**Forum mondial de l'harmonisation
des Règlements concernant les véhicules****183^e session**

Accord de 1958 :**Examen de projets d'amendements à des Règlements ONU
existants, soumis par le GRSG****Proposition de complément 1 à la série 03 d'amendements
au Règlement ONU n° 67 (Véhicules alimentés au GPL)****Communication du Groupe de travail des dispositions générales
de sécurité***

« Figure 3

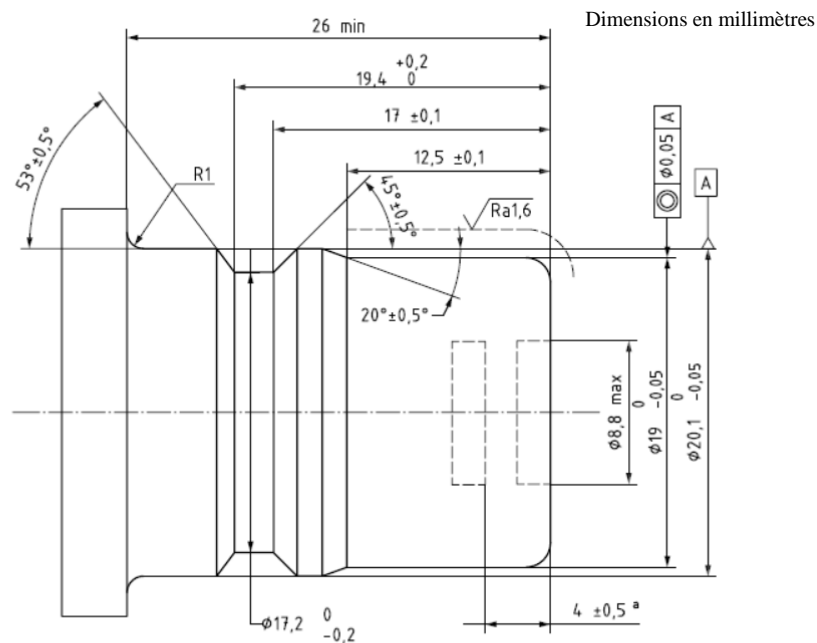
Figure 3, modifier le titre de la figure comme suit :

Connecteur de l'embout de remplissage K15 ».
